ГОСТ  
25575—  
2014

**КАЛИБРЫ ДЛЯ СОЕДИНЕНИЙ  
С ТРАПЕЦЕИДАЛЬНОЙ РЕЗЬБОЙ ОБСАДНЫХ  
ТРУБ И МУФТ К НИМ**

**Изменение № 1 ГОСТ 25575 — 2014 Калибры для соединений с трапецеидальной резьбой обсадных труб и муфт к ним. Типы и основные размеры**

Рисунок 2 — Профиль резьбы калибра-пробки типов Р и К-Р

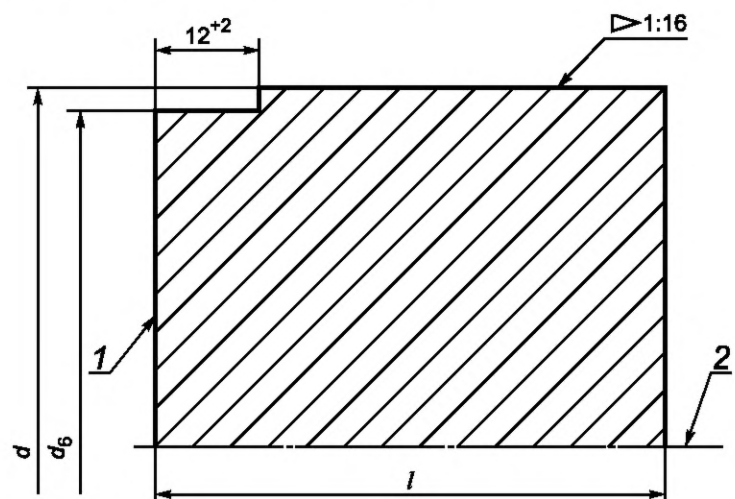
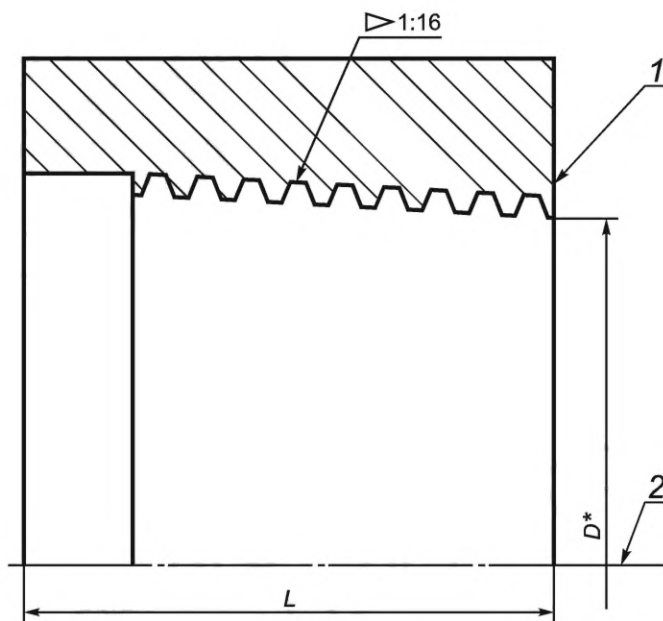
рисунки 2, 5 и 6 изложить в новой редакции:

\*\* Вместо фаски может быть выполнено скругление радиусом не более  $0,20^{+0,04}$  мм.

1 — основная плоскость; 2 — линия, параллельная оси резьбы; 3 — ось резьбы; 4 — образующие конуса резьбы

Рисунок 5 — Калибр-кольцо типов Р и К-Р

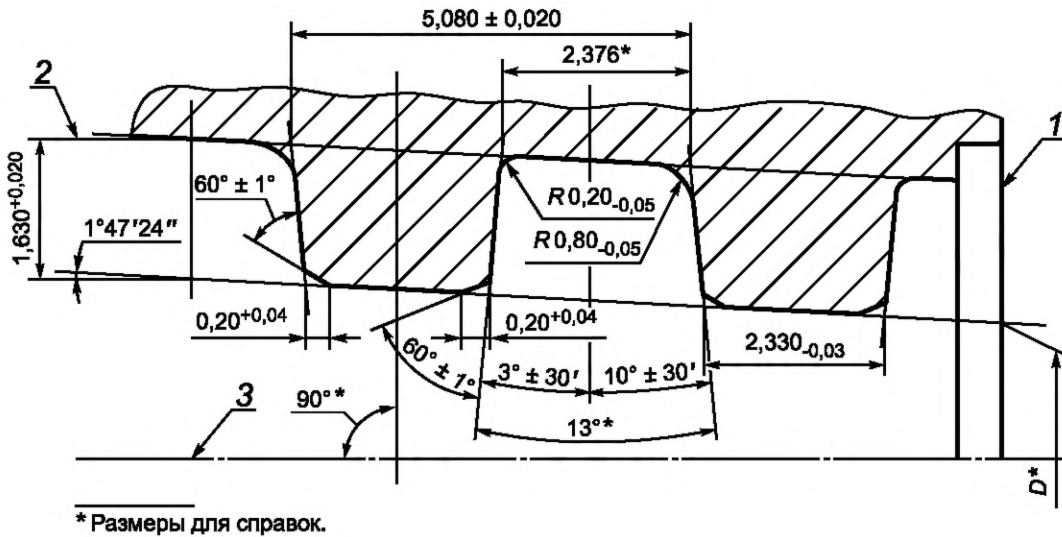
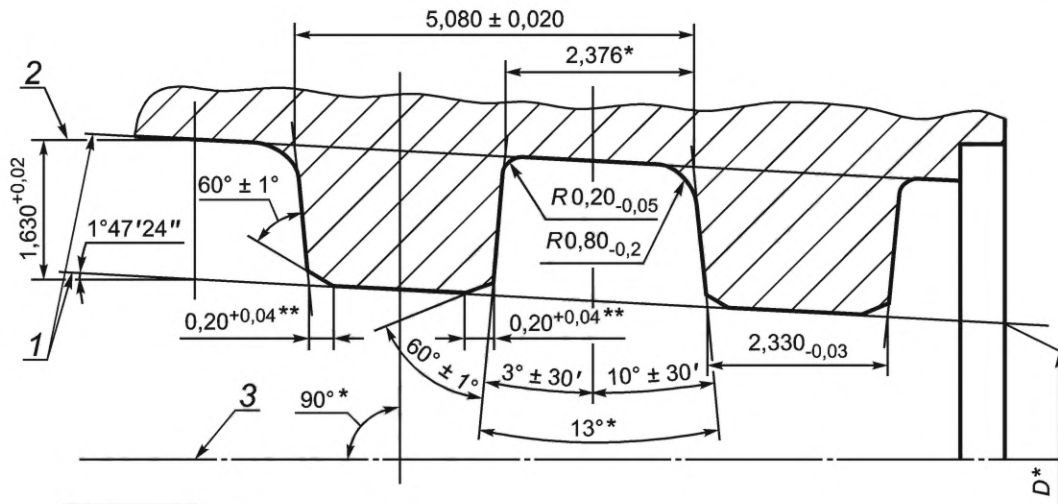
1 — измерительная плоскость; 2 — ось резьбы калибра

Рисунок 6 — Профиль резьбы калибра-кольца типов Р и К-Р».

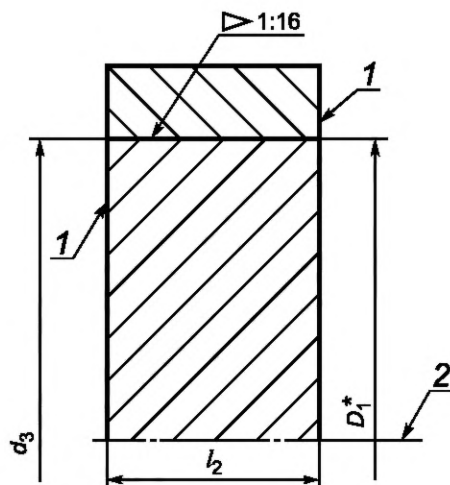
\*\* Вместо фаски может быть выполнено скругление радиусом не более  $0,20^{+0,04}$  мм.

1 — образующие конуса резьбы; 2 — линия, параллельная оси резьбы; 3 — ось резьбы

Рисунок 2 — Профиль резьбы калибра-пробки типов Р и К-Р

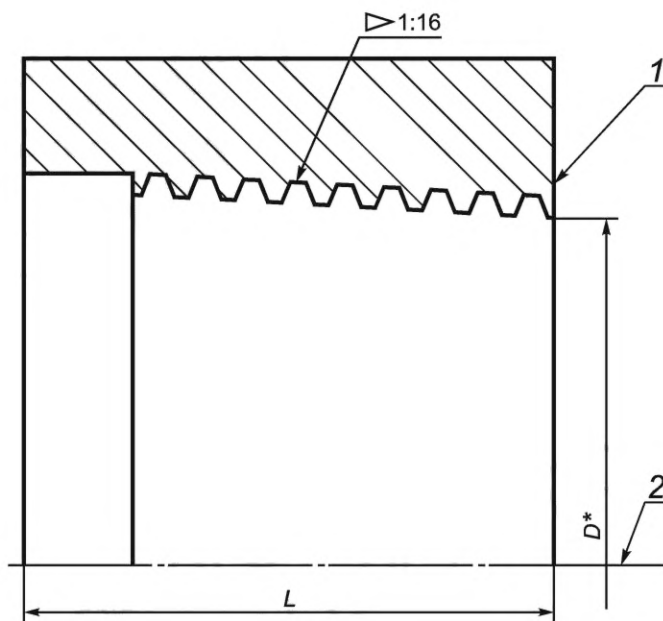
рисунки 2, 5 и 6 изложить в новой редакции:

\*\* Вместо фаски может быть выполнено скругление радиусом не более  $0,20^{+0,04}$  мм.

1 — основная плоскость; 2 — линия, параллельная оси резьбы; 3 — ось резьбы; 4 — образующие конуса резьбы

Рисунок 5 — Калибр-кольцо типов Р и К-Р

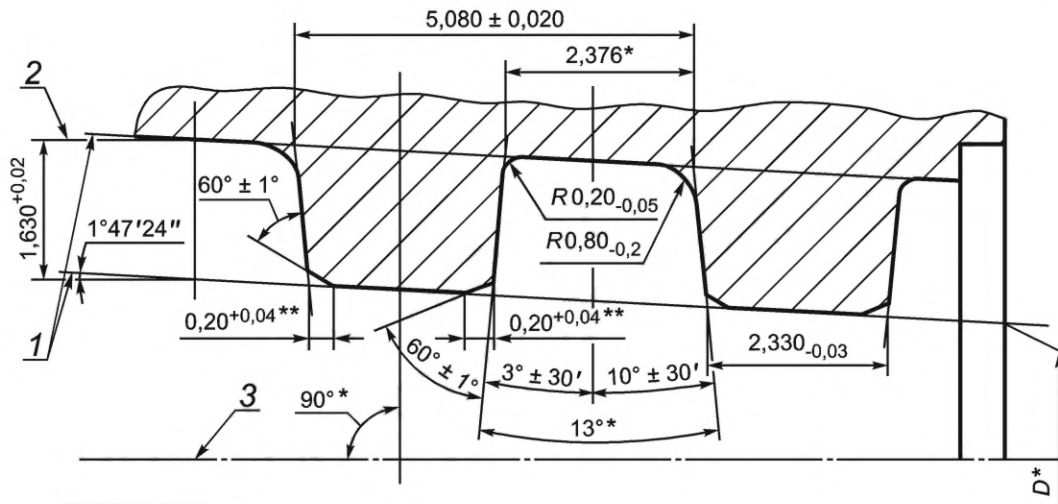
1 — измерительная плоскость; 2 — ось резьбы калибра
